申請対象設備の選定について

【設備選定の全体方針】

設工認申請対象設備の選定に係るヒアリング時の指摘事項に対する対応

再処理施設の閉じ込め（異常発生防止対策）に係る施設全体の安全機能と設備の関係

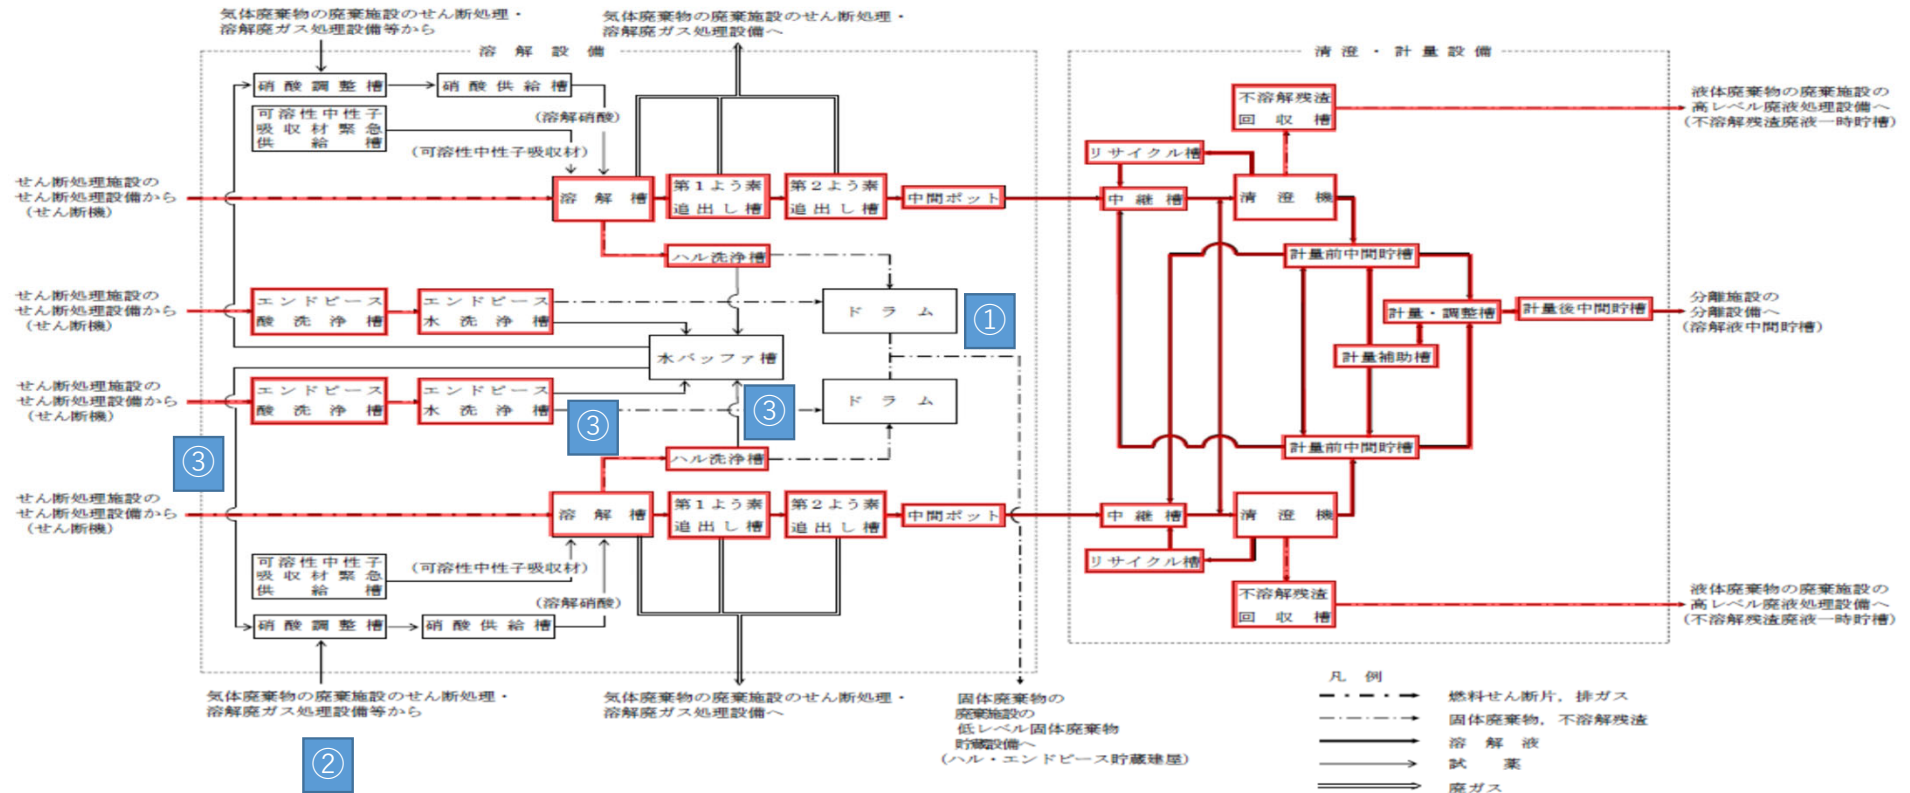
○設備選定における閉じ込め機能の重要度を踏まえた再処理施設の主流路の考え方について整理して説明すること。

- 臨界防止機能、消火機能、警報機能等の要求される系統としての機能とそれを達成するために必要な主流路の関係が一对一で整理できるものと閉じ込め機能のように核燃料物質等を限定した区域に閉じ込めるといった原理原則を踏まえて個別機器に閉じ込める（溶液又は粉末等の保持）という考え方が流路に設定しているもののように主流路の考え方が機能と一对一の関係にならないものがある。
- 閉じ込め機能の要求は、重要度に関係なく、上記の原理原則に沿って核燃料物質等を取り扱う設備が達成すべき機能であり、これを系統としての機能として整理することは難しい。
- したがって、閉じ込めに係る主流路（仕様表対象設備）は、再処理施設としての安全上重要な施設の範囲及び機能との関係を基本としたうえで明確にすることとし、要求される機能、性能と設備の重要度に応じた設工認申請対象設備の考え方を整理する。

⇒青枠部分が主流路の考え方が機能と一対一の関係にならない範囲

⇒青枠以外の部分は、臨界防止機能、消火機能、警報機能等の要求される系統としての機能とそれを達成するために必要な主流路の関係が一対一で整理できるものであり、拡大防止・影響緩和系は閉じ込め、換気設備、廃棄施設等といった各技術基準規則において機能、性能が明示されている。

<基本原則>

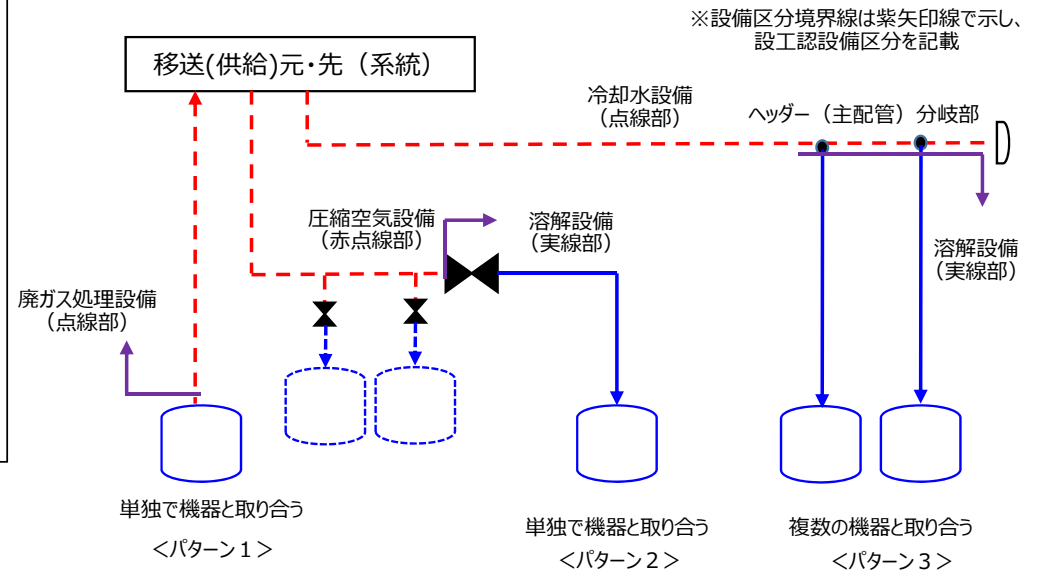
○設計基準対象施設、重大事故等対処設備間等の設備区分境界の基本的な考え方（パターン）について既設工認での区分の考え方も踏まえ説明すること。

設備区分境界は、移送元、移送先機器と配管の取合いで設定する。

①単独で機器と取合う場合：配管の機器側の弁、溶接線、フランジ継手

②複数の機器と取合う場合：ヘッダー（主配管）の分岐・合流部
